AYUNTAMIENTO CONSTITUCIONAL.

Construcciones.

*Ortiz y Torres, D. Antonio, expediente
instruido en solicitud de licencia para
edificar en la mañana?*

ENSANCHE DE MADRID.

Detalle para el replanteo de la manzana núm. **y** pedido por *D. Antonio Ortiz*

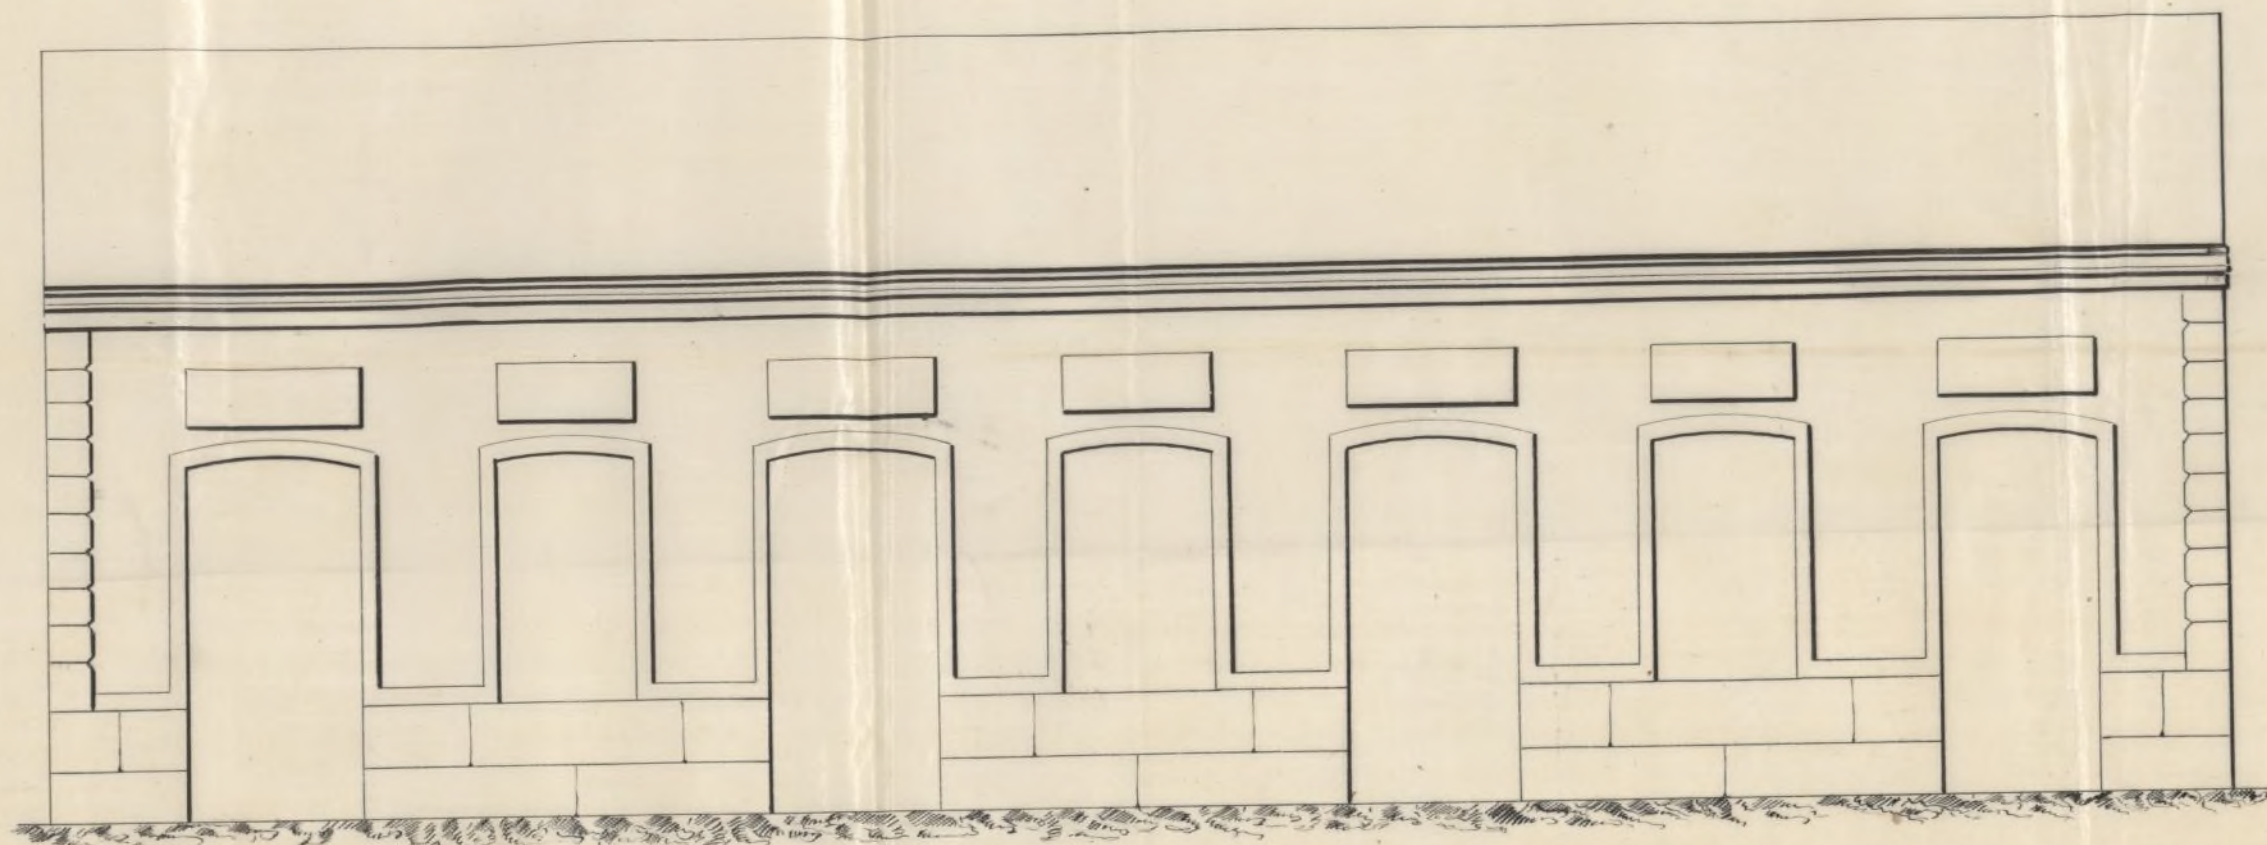
Los círculos de carmin representan los ejes de fábrica de ladrillo al descubierto construidos sobre el terreno y situados en las intersecciones de los ejes de las calles. Los adoquines se hallan enterrados a 0,10 metros de la superficie y marcan el eje de la Carretera de Francia. Las líneas de carmin a triaxos y puntos indican los ejes de las nuevas calles que se determinarán de este modo.

Uniendo por una recta el adoguín A. y los ejes B. y E. se obtendrá el eje A. B. El C. D. está fijo por el adoguín D. y los ejes C. y F. Los ejes B. y C. y la señal α hecha con tinta azul en la tapia de la Fábrica de papel fijan el eje B. C. El A. D. es el mismo de la Carretera de Francia.

Las fachadas serán paralelas a los ejes y separadas de estos las distancias marcadas en el detalle.

Los ángulos que terminan la manzana estarán chaflanados, presentando un frente de cuatro metros de longitud, siendo iguales entre sí los dos lados de los triángulos que separan el chaflan de la manzana.

Las superficies rayadas de amarillo serán horizontales y sus alturas con relación a la cara superior del adoguín D. que sirve de plano de comparación las siguientes:

A.	3,501 metros mas alto que el adoguín D.
B.	0,028 id id id id
C.	4,672 id mas bajo id id
D.	0,000 id id id id

Las rasantes para la edificación estarán 0,30 metros mas altas que las indicadas para los ejes. El replanteo de la manzana se verificará por los datos acotados en el plano.
